VYSVĚTLENÍ ZADÁVACÍ DOKUMENTACE

Název veřejné zakázky:	Realizace PSZ v k. ú. Dolní Dvořiště
Sp. značka / č. j.:	SPU 409059/2020 Spis: SP7248/2020-505202
Druh zadávacího řízení:	dle § 3 písm. a) zákona, zjednodušené podlimitní řízení
Druh veřejné zakázky:	Stavební práce

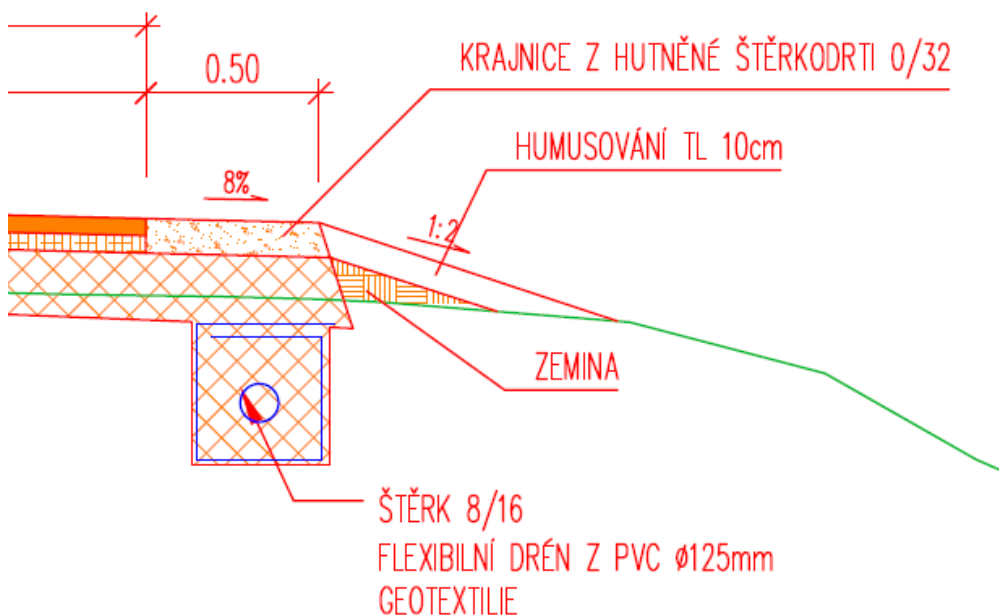
V projektové dokumentaci je počítáno se skladbou vsakovací drenáže viz výřez.

Ve výkazech výměr pro Etapu 2 nalézáme pouze položky pro obsyp potrubí 8/16 a pro zásyp rýhy z frakce 32/63.

Ve výkazech výměr pro Etapu 1 nalézáme pouze položku pro obsyp potrubí z frakce 8/16.

Žádáme zadavatele o vysvětlení jestli je počítáno s touto skladbou a případné doplnění výkazu výměr o zbytek položek.

Odpověď: To je v pořádku. V etapě 1 není vsakovací drenáž.

Odpověď: Ano, je počítáno s touto skladbou v rozpočtu Etapa 2, menší část, kam byla také doplněna filtrační vrstva tl. 150 mm.
